Avis relatif à la sécurité

La présente a pour but de vous informer que Leica Biosystems a été mis au courant de deux problèmes de conformité pour l'instrument ThermoBrite Elite :

Conformité UL ThermoBrite Elite

Figure 1 : Couvercles de protection

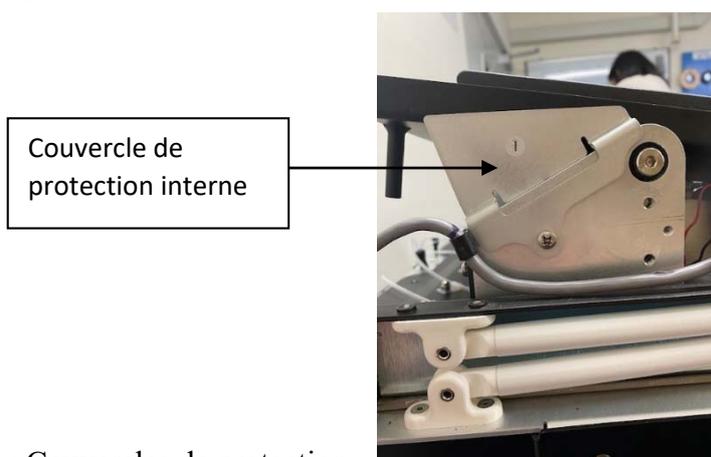
Risque d'écrasement/de pincement

Un risque potentiel d'écrasement/de pincement a été identifié si un utilisateur place ses mains entre le bac d'égouttage et le support de l'instrument ThermoBrite Elite pendant que l'instrument est en cours de fonctionnement. Cela ne répond pas aux exigences de la section 7.3 de la norme CEI/UL 61010-1. Pour être entièrement conforme à la norme, des couvercles de protection internes doivent être installés sur l'instrument.

- remplacer le commutateur de coupure thermique de l'instrument ThermoBrite Elite et ;
- ajouter les couvercles de protection internes.
